Bergen, 10. desember 2013

Fråsegn automatisk freda kulturminne - Søknad om etablering av våningshus og veg med parkeringsplass – gnr. 170 bnr. 4 - Vatne - Lindås kommune

Figur synar automatisk freda kulturminne og planlagd tiltak

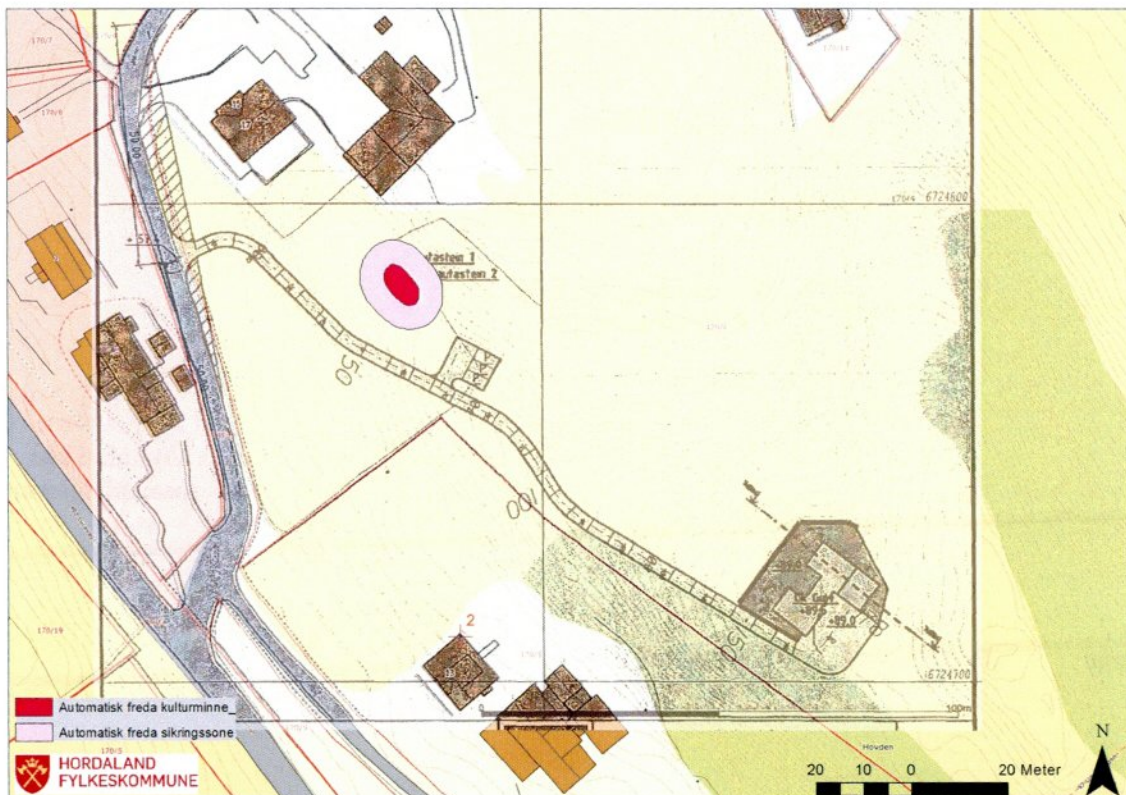
Søknaden omfattar både etablering av våningshus og tilkomstveg. Lindås kommune påpeikar at det er kjend automatisk freda kulturminne på eigedommen. Kulturminnet er ein bautasteinslokalitet med idnr. 55192 og har status som automatisk freda. Vegalternativet for tilkomstveg som ligg ved søknaden er tenkt like i nedkant av kulturminnet, om lag seks meter frå den automatisk freda sikringssona. I tillegg er det planlagt ein parkeringsplass like søraust for lokaliteten (fig).

Den planlagde tilkomstvegen og parkeringsplassen er ikkje foreneleg med godt vern av det automatisk freda kulturminnet ID 55192, og vil medføre at kulturminnet vert utilbørleg skjemma og dermed omfatta av kulturminnelova § 3. Jamfør nasjonale føringar i høve kulturminneforvaltninga er det eit mål å bevare automatisk freda kulturminne i eit mest mogleg urørt kulturhistorisk landskap.

Hordaland fylkeskommune *rår ifrå* at det vert gitt løyve til å bygge tilkomstveg og parkeringsplass som vist på kart jf. søknad.
